BM07 Musikschule Bruneck. Erweiterung | BM07 Scuola di musica. Ampliamento

Erläuterungen 09.06.2015	Chiarimenti 09.06.2015
<p>Bewertungskriterium 03.01 und 03.02 Pos. 03.11.02*, 03.11.02.01.a* und 03.11.01.01.g*, 03.11.01.01.h*</p> <p>Klarstellung: Die Verglasungen sind als <u>3-fach-Verglasung</u> mit einem <u>Ug-Wert von 0,5W/m²K</u> auszuführen.</p> <p>Pläne ES – 64.01L bzw. ES – 64.02L Der Wortlaut „SKN164“ unter dem Punkt A7.30 der Legende Oberlicht wird ersatzlos gestrichen.</p>	<p>Criterio di valutazione 03.01 e 03.02 Pos. 03.11.02*, 03.11.02.01.a* e 03.11.01.01.g*, 03.11.01.01.h*</p> <p>Chiarimento: Le vetrature sono da eseguire come vetrature composte da tre lastre di vetro con un valore <u>Ug = 0,5W/m²K</u></p> <p>Disegni ES – 64.01L rispettivamente ES – 64.02L La formulazione „SKN164“ al punto A7.30 della legenda lucernari viene eliminata senza sostituzione.</p>
<p>Bewertungskriterium 03.03 Pos. 09.04.03.04.A*</p> <p>Es ist <u>nicht</u> möglich den Sonnenschutz aus Aluminiumlamellen mit einem anderen System zu ersetzen.</p>	<p>Criterio di valutazione 03.03 Pos. 09.04.03.04.A*</p> <p><u>Non è possibile sostituire il sistema di protezione solare in lamelle di alluminio co

VERSCHATTUNG UND SONNENSCHUTZ OBERLICHT DF 307 UND DF 308
DETTAGLIO TENDE BLACKOUT E PROTEZIONE SOLARE LUCERNARI DF 307 Y DF 308

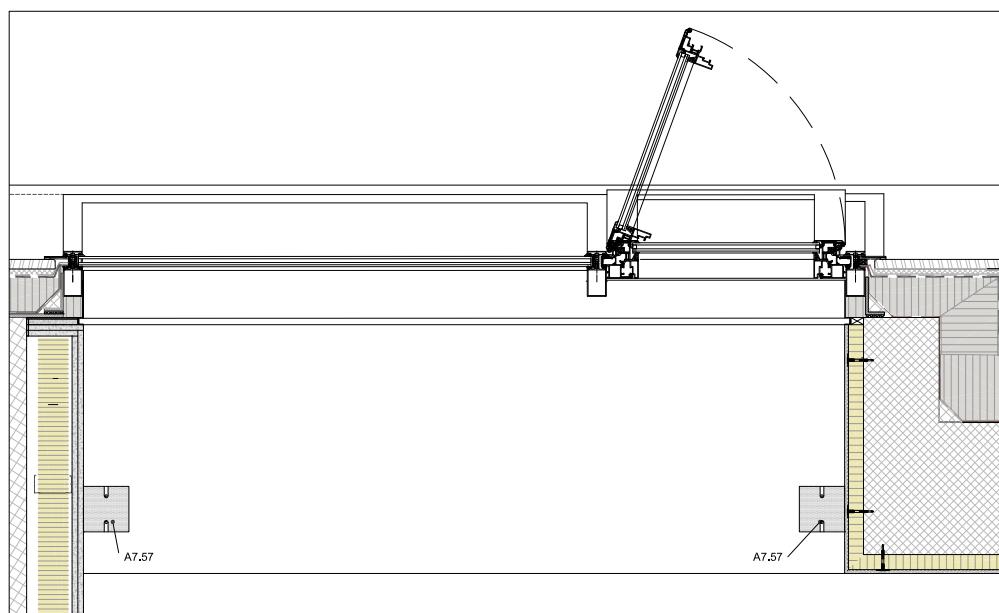
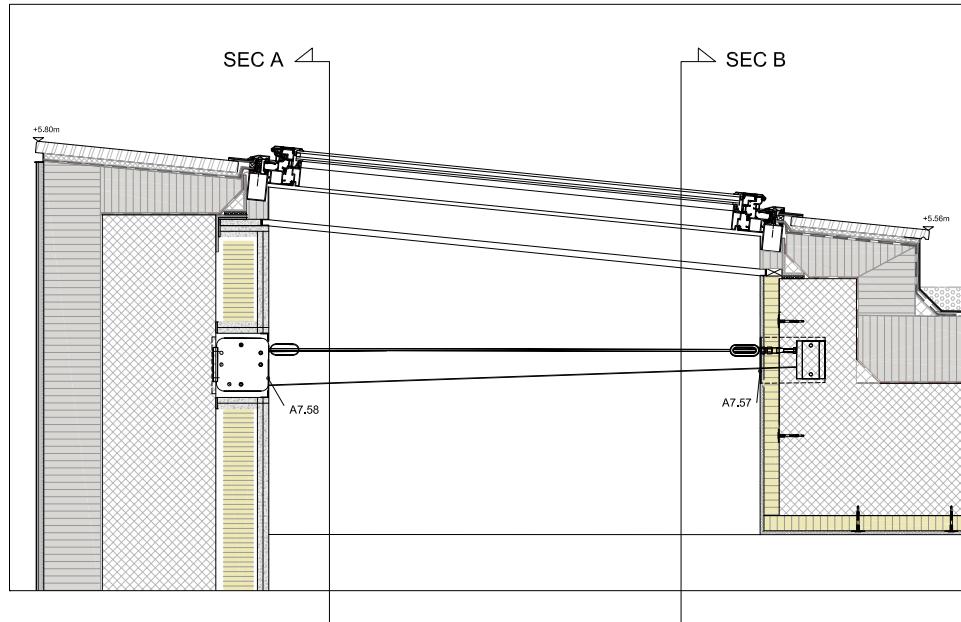
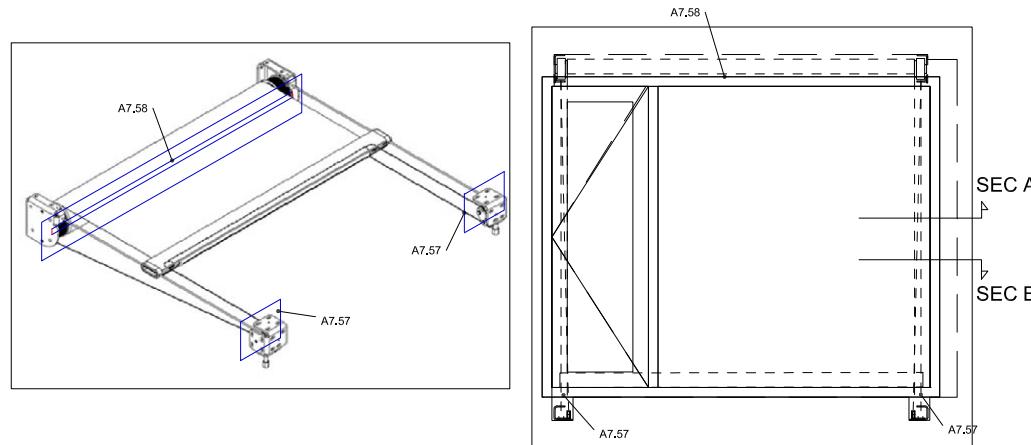
Graphische Ergänzung/Erläuterung zum Verschattungssystem gemäß Pläne ES-64.27, ES-64.02L

Integrazione / chiarimento grafico per il sistema di oscuramento secondo di disegni ES-64.27, ES-64.02L

A7.57:
Lamiera di alluminio ispezionabile, complanare con la quota della parete finita, laccata nello stesso colore della parete. Questa lamiera serve per nascondere il sistema di oscuramento, che deve essere ispezionabile.

Abdeckblech aus Aluminium bündig mit der fertigen Wandverkleidung und wie die Wand gestrichen. Für Revisionszwecke abnehmbar (offenbar). Dieses Abdeckblech versteckt das Verschattungssystem, das überprüfbar sein muss.

A7.58:
Lamiera di alluminio ispezionabile, complanare con la quota della parete finita, laccata nello stesso colore della parete. Questa lamiera serve per nascondere il sistema di oscuramento, che deve essere ispezionabile.

Abdeckblech aus Aluminium bündig mit der fertigen Wandverkleidung und wie die Wand gestrichen. Für Revisionszwecke abnehmbar (offenbar). Dieses Abdeckblech versteckt das Verschattungssystem, das überprüfbar sein muss.
